MEMORÁNDUM MZN N° 006/2016

MAT.: Solicita medida provisional que indica

Figura 1: Localización del Tranque de Relaves y Rajo del proyecto Sierra Gorda SCM junto al poblado de Sierra Gorda

Figura 2. Porcentaje de sólidos en los relaves depositados en el Tranque de Relaves de Sierra Gorda entre enero y septiembre de 2015.

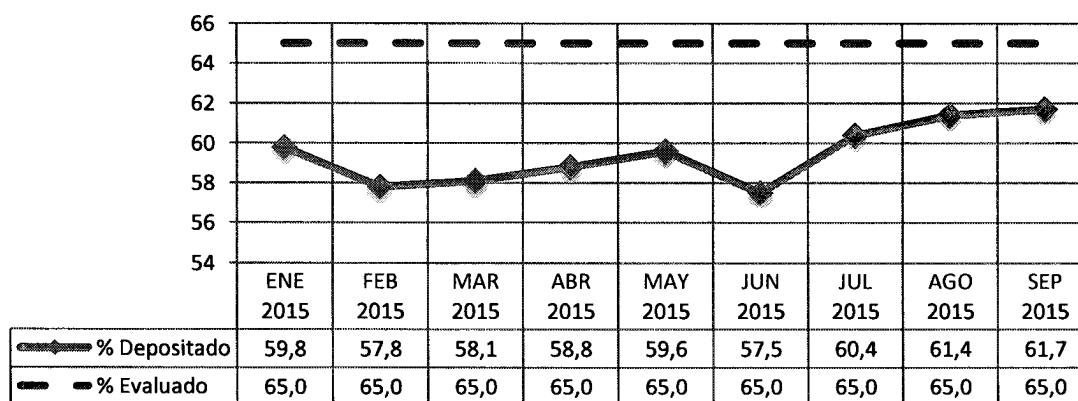
- a. De acuerdo a la información entregada por el Titular a la SMA (Anexo 2), **la concentración de sólidos en el relave depositado en el Tranque de Relaves del Proyecto Sierra Gorda, entre los meses de enero y septiembre de 2015 varió entre 57,5% y 61,7%** (ver Figura 2).

Fotografía 3. Afloramiento de humedad aguas abajo del Muro N° 3 constatada por SERNAGEOMIN en inspección realizada el 3 de diciembre de 2015.

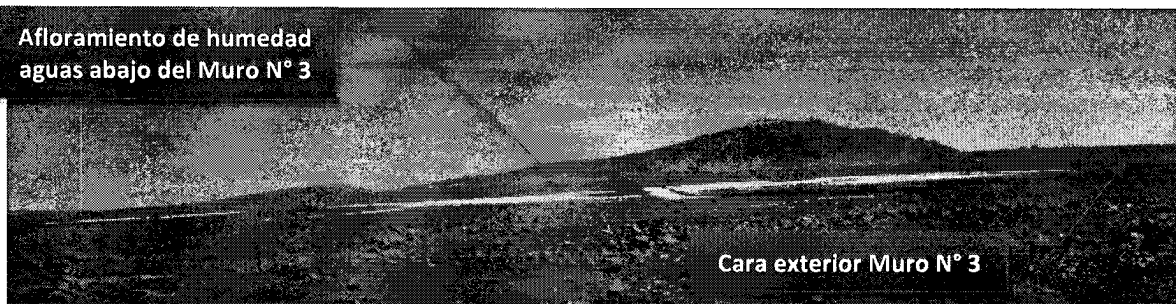
- c. Se constató la existencia de dos zonas con afloramientos de humedad aguas abajo de los muros 3 y 4 (ver Fotografía 2 y Fotografía 3).

Figura 3. Resultados del análisis de humedad de suelo utilizando el Índice Diferenciado de Agua Normalizado (NDWI) basado en las recomendaciones de Ji et al (2009), aplicado a la zona del depósito de relaves del Proyecto Minero Sierra Gorda

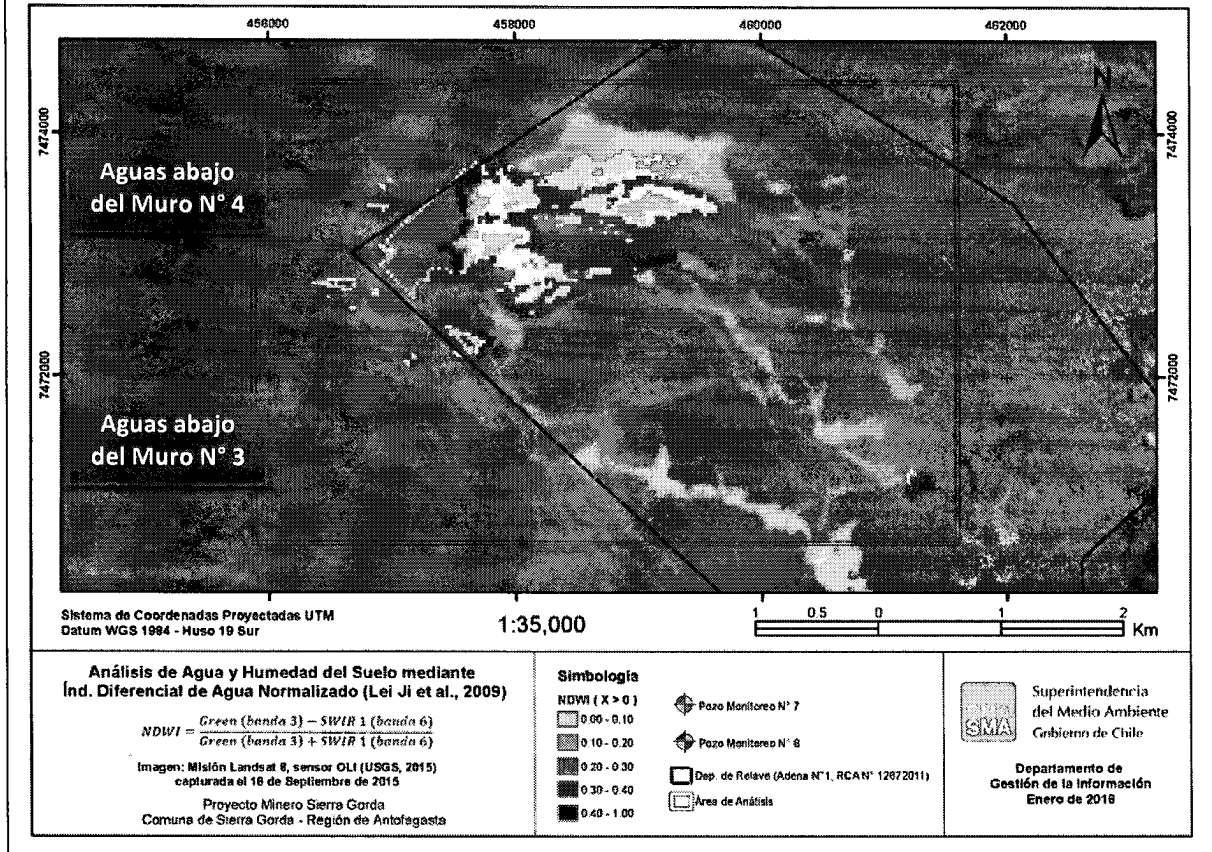
Al respecto, se realizó el análisis de una imagen satelital Landsat 8 de fecha 16 de septiembre de 2015 (Figura 3), con el fin de establecer si al momento de la inspección ambiental ejecutada existían afloramientos de humedad en el terreno, producto de infiltraciones desde el Tranque de Relaves. Del análisis realizado, se constató que para el momento de ejecución de las actividades de inspección ambiental existían **dos focos principales por donde afloraban aguas provenientes del depósito de relaves**, uno aguas

abajo del muro 3 y otro aguas abajo del muro 4. Asimismo, se pudo constatar que, en conjunto, estas zonas de afloramiento abarcaban una superficie aproximada de 4,4 ha.
